ID: Codice procedura (ID_VIP/ID_MATTM):10844

Impianto per la produzione di energia elettrica da fonte eolica, costituito da 6 aerogeneratori della potenza complessiva di 37,2 MW, un sistema di accumulo da 25 MW e relative opere connesse in località "Rempillo" nel comune di Pitigliano (GR).

TESTO DELLE OSSERVAZIONI

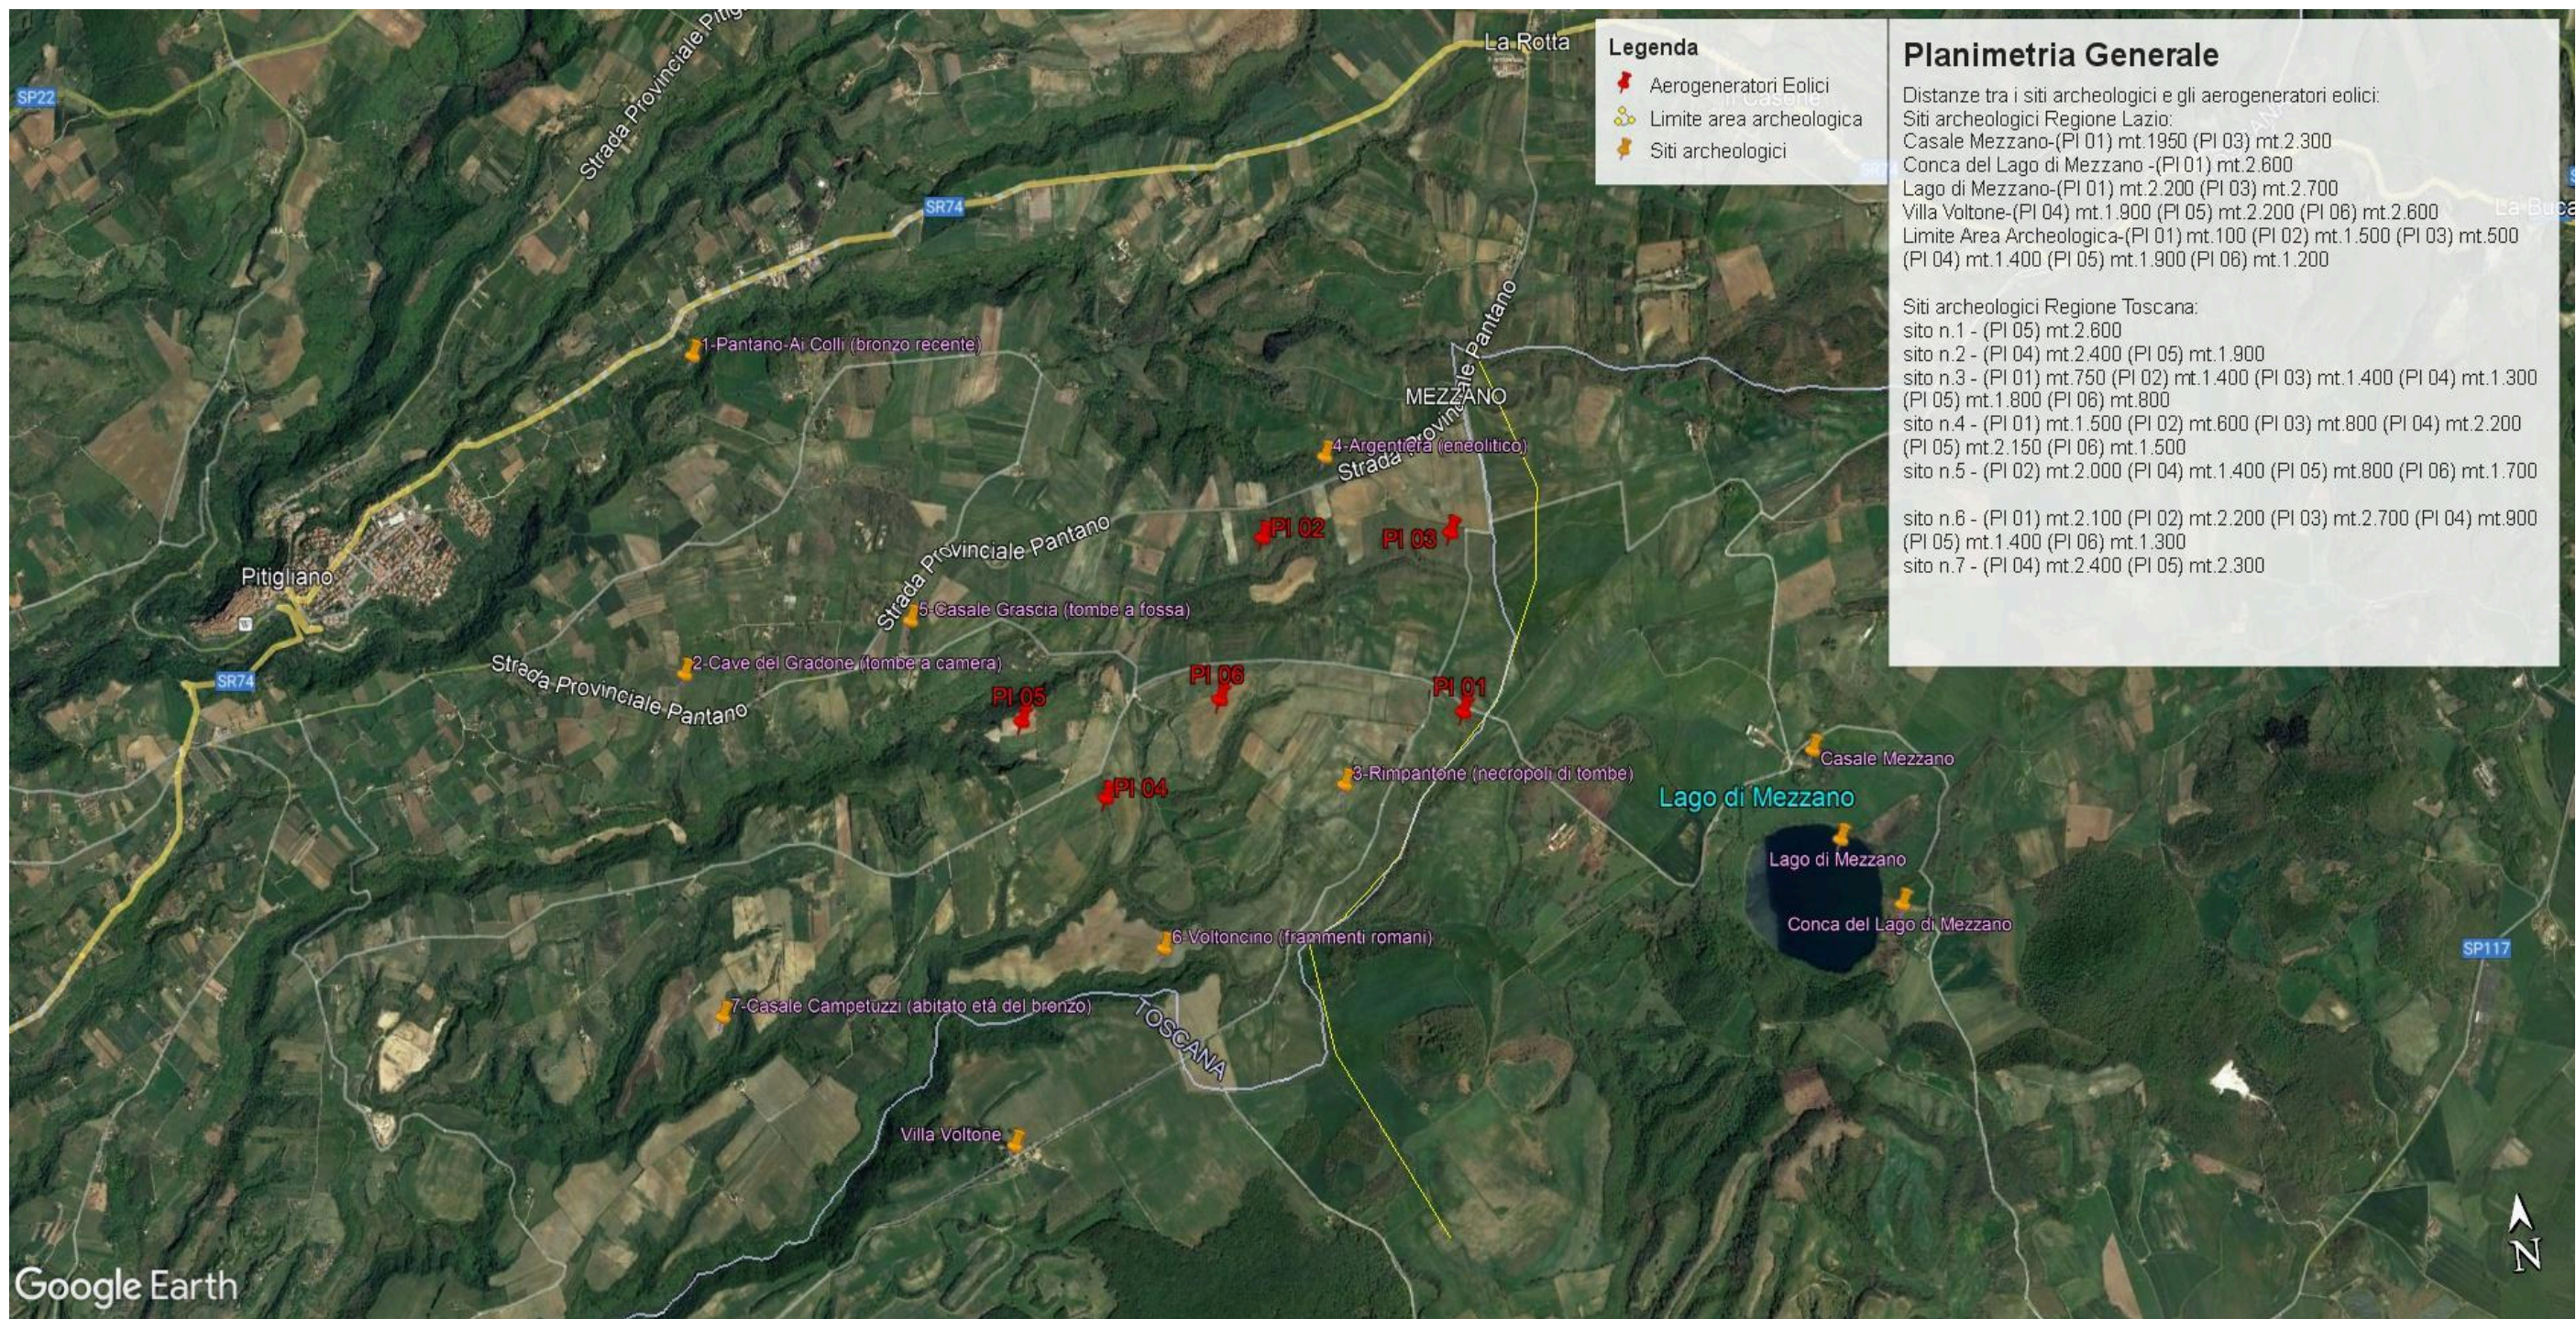
Bolsena attraverso la ZPS Caldera di Latera e la ZSC Lago di Mezzano che insieme sono compresi nel vincolo paesaggistico “ Conca Lago di Mezzano...” e verranno uniti dal nuovo vincolo paesaggistico “*Ambito paesaggistico, geologico e geomorfologico dell’orlo della caldera di Latera e delle sue pendici interessate dai centri eruttivi periferici*” (si veda a riguardo la proposta pubblicata sul sito del MIC in data 09/08/2023 e l’immagine n. 2 dell’ ALLEGATO) all’area di notevole interesse pubblico “ Conca del lago di Bolsena” (D.M. 24.10.1960). Praticamente una vasta zona che per interesse paesaggistico e naturalistico oltre che storico, archeologico e identitario rappresenta un unicum nel panorama nazionale.

Immagine n. 5 Intervisibilità degli impianti eolici della provincia di Viterbo anche in quella di Grosseto, in particolare nel pitiglianese.

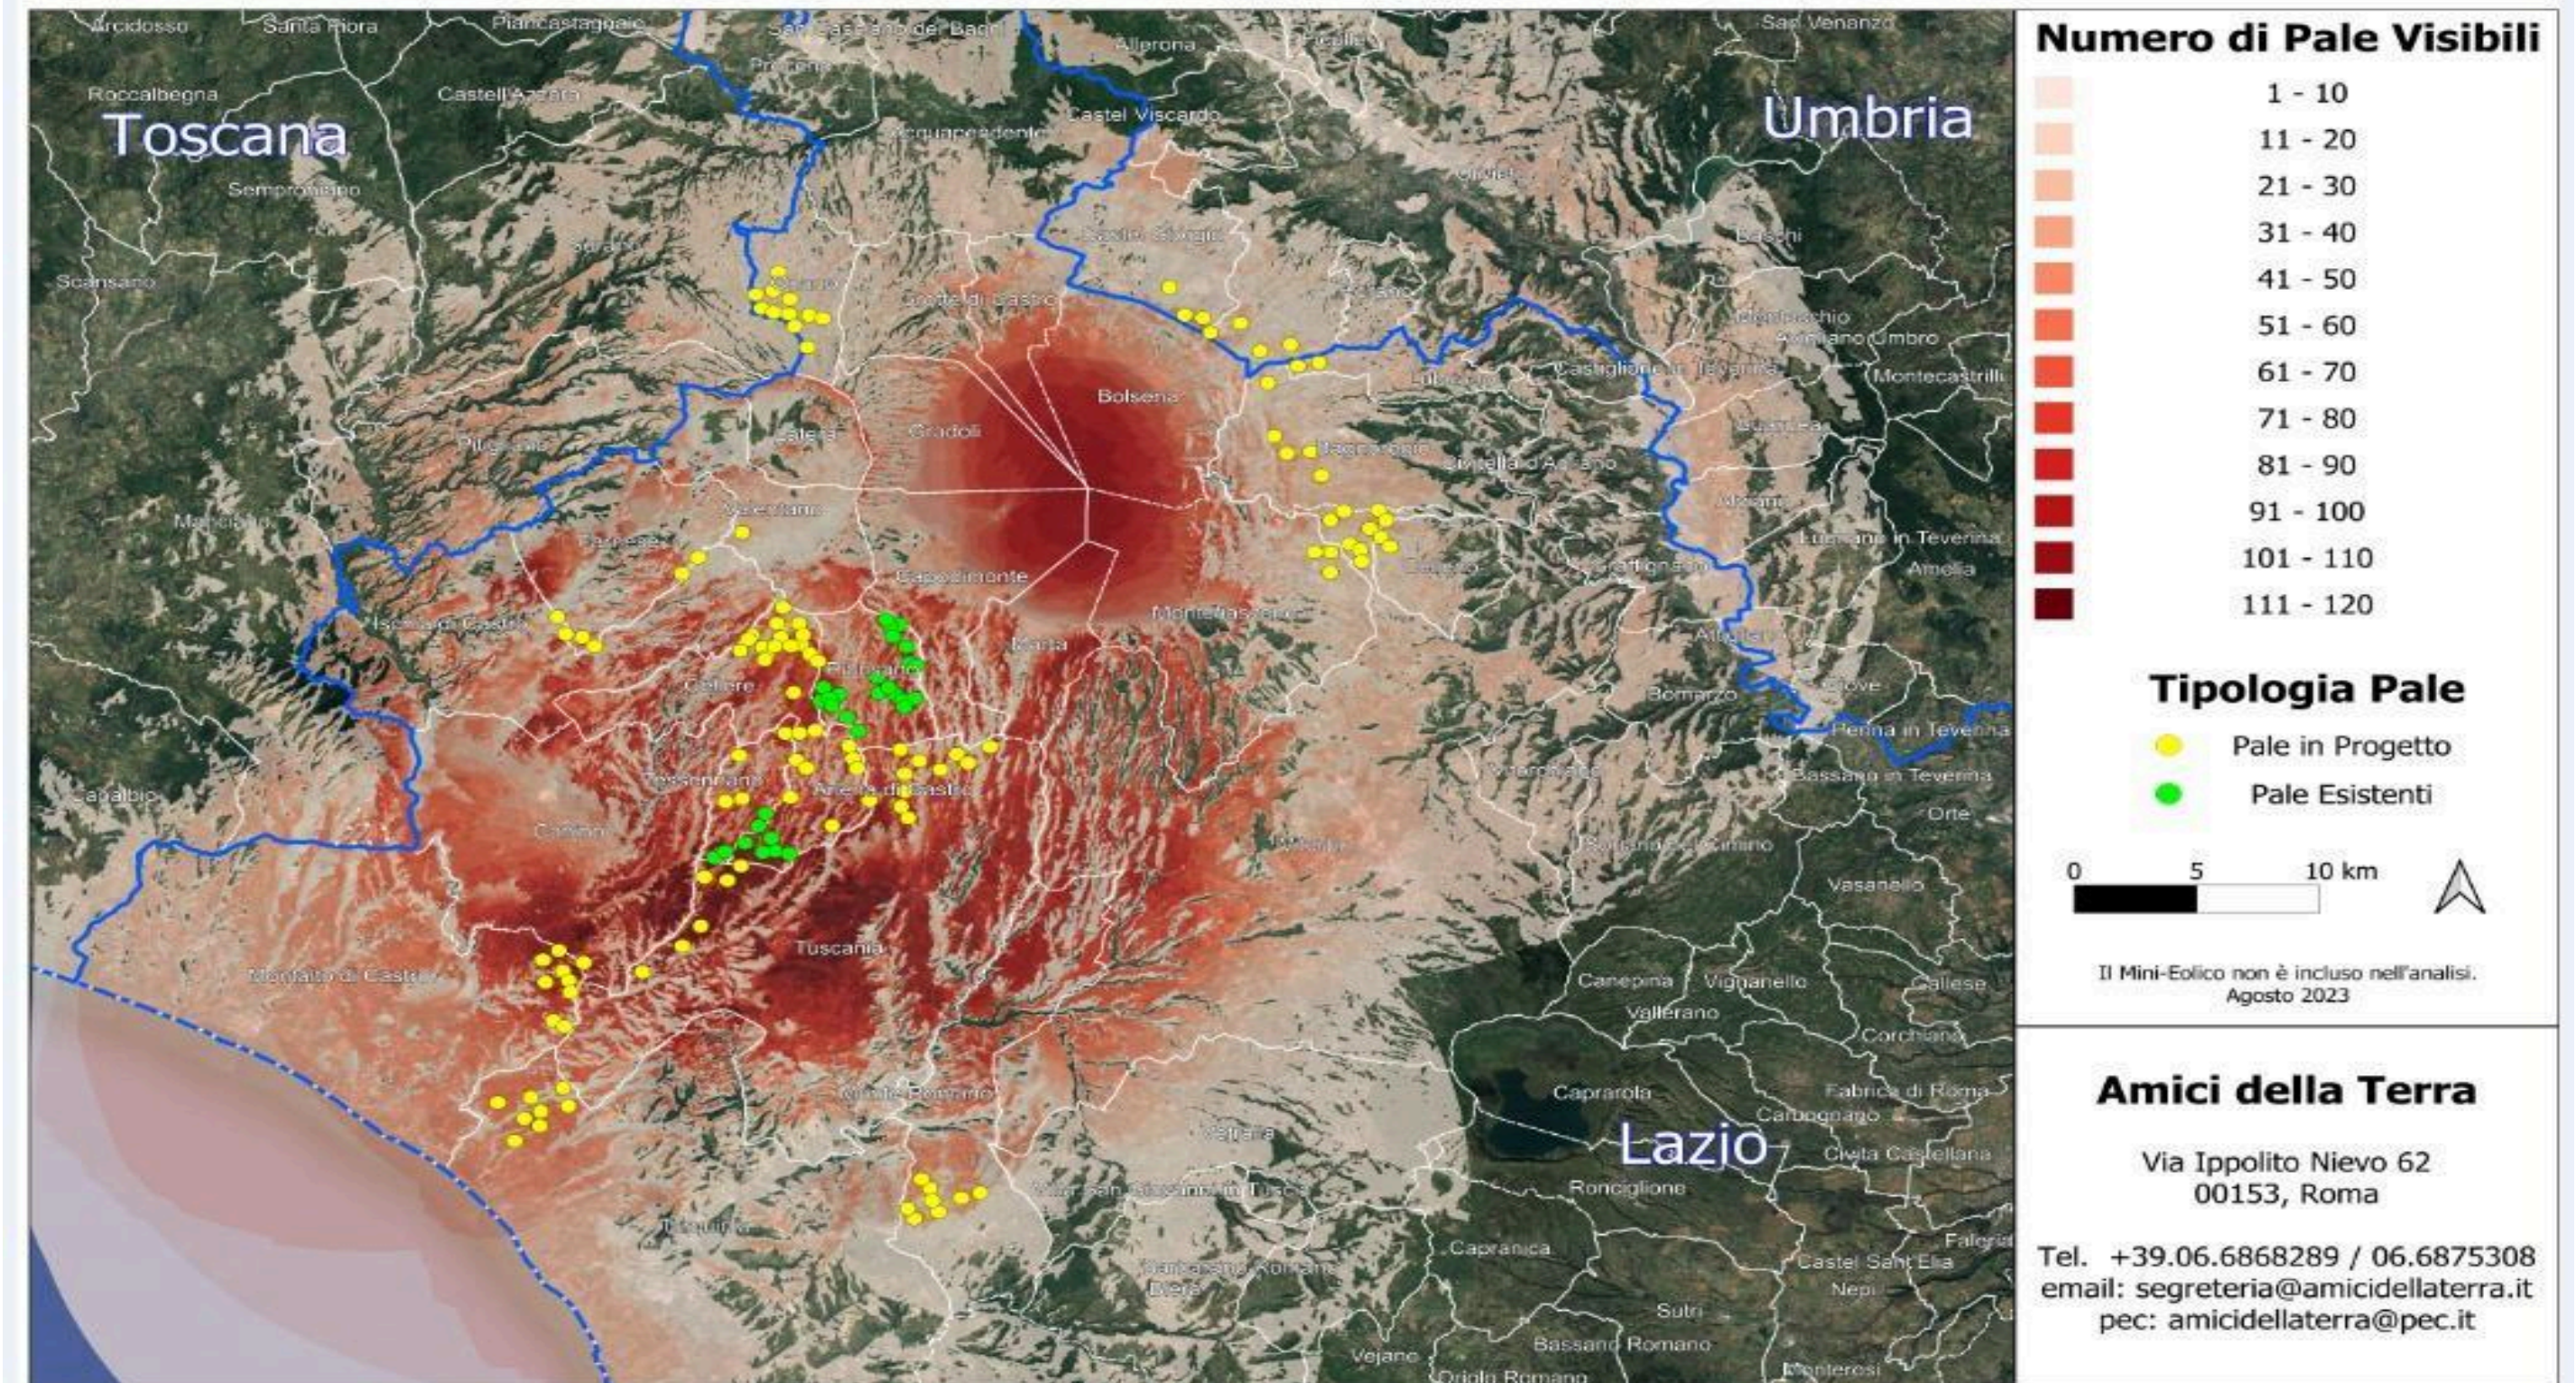
Quindi anche la Regione come Ente deputato dalla normativa nazionale a legiferare sulle aree idonee e non idonee si è espressa riguardo al fatto che abbia assolto ai doveri e alle quote stabilite dal PNIEC e in ambito regionale la provincia di Viterbo è stata quella con il più alto tasso di impianti FER tra tutte e quindi ormai satura ed il cumulo degli impianti FER installati, autorizzati e in progetto rappresenta una elevata criticità per la sostenibilità ambientale di ulteriori eventuali iniziative. L'impianto eolico " Rempillo" pur essendo "esterno al confine provinciale e regionale ma nelle sue immediate vicinanze (a soli 100 metri i primi due aerogeneratori) oltre ad impattare sul territorio e sulle economie di tre Comuni del Lazio (Farnese, Valentano e Latera) si trova nelle fasce di rispetto dei Beni di notevole interesse pubblico come si è evidenziate nelle Osservazioni nn. 1 e 2 e crea anche degli impatti negativi anche sui beni naturalistici come verrà dettagliato nell'Osservazione n. 4. Inoltre andrebbe a sommarsi al già enorme cumulo di impianti eolici e fotovoltaici e geotermici che già creano una elevata criticità ambientale nella provincia di Viterbo e interferiscono anche con il territorio toscano come si può vedere dalle immagini nn. 4 e 5 dell'Allegato n. 1.
